Objet : IXELLES. Rue du Collège, 1 / rue du Viaduc, 24-26

**PERMIS D'URBANISME** : remplacer les portes accordéons des garages de l'immeuble abritant la police d'Ixelles en façade avant rue du Viaduc

**Avis de la CRMS**

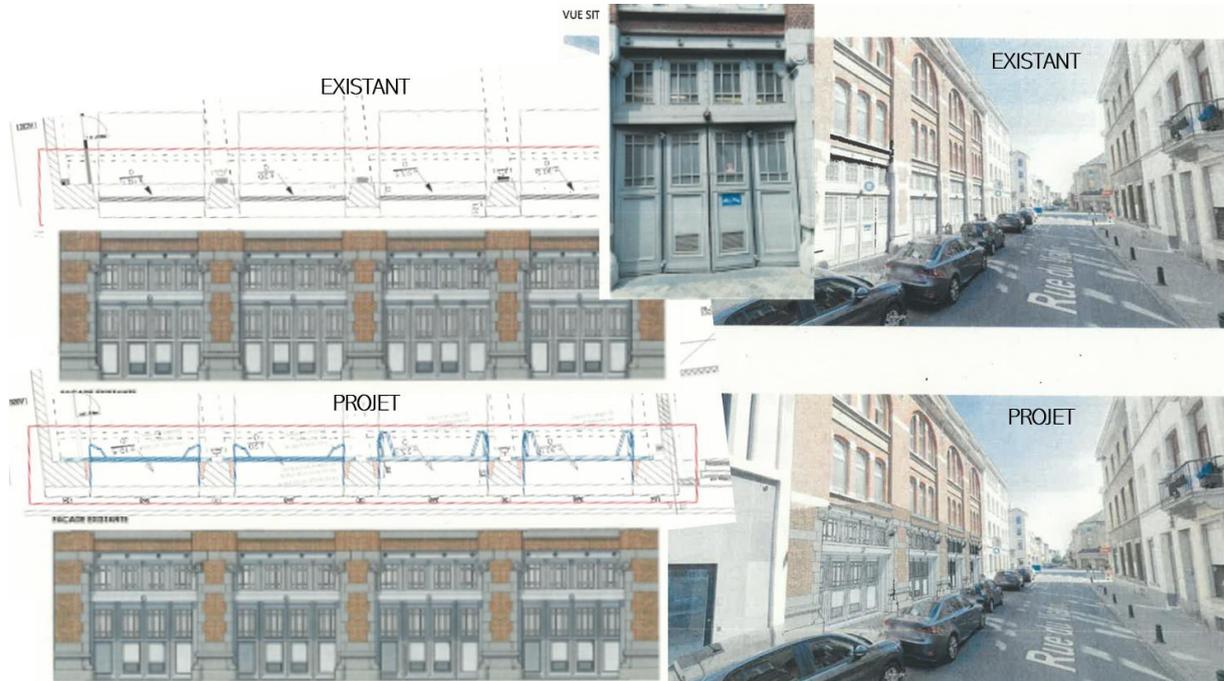
La demande vise à remplacer, en façade avant rue du Viaduc, les portes accordéons des garages de l'immeuble (abritant aujourd'hui la police d'Ixelles). Pour des raisons techniques, et répondre aux objectifs d'ergonomie d'ouverture (accès service de police), les nouvelles portes, qu'il est prévu de reproduire à l'identique, seraient cependant en retrait de 60 cm (vers l'intérieur du bâtiment) par rapport à leur alignement actuel.

Le projet n'aura pas d'impact sur les vues vers et depuis le bien classé. S'agissant de l'immeuble inscrit à l'inventaire, bien que la disparition des menuiseries existantes, vraisemblablement d'origine, est regrettable d'un point de vue patrimonial, les arguments qui justifient leur renouvellement sont compréhensibles d'un point de vue de la fonctionnalité et des nécessités d'accès des véhicules de police. La proposition témoigne par ailleurs d'une volonté de les reproduire le plus fidèlement possible pour une intégration maximale même si le retrait d'alignement de 60 cm aura un impact sur la lecture de la composition de la façade. La CRMS peut donc souscrire à la nouvelle proposition.
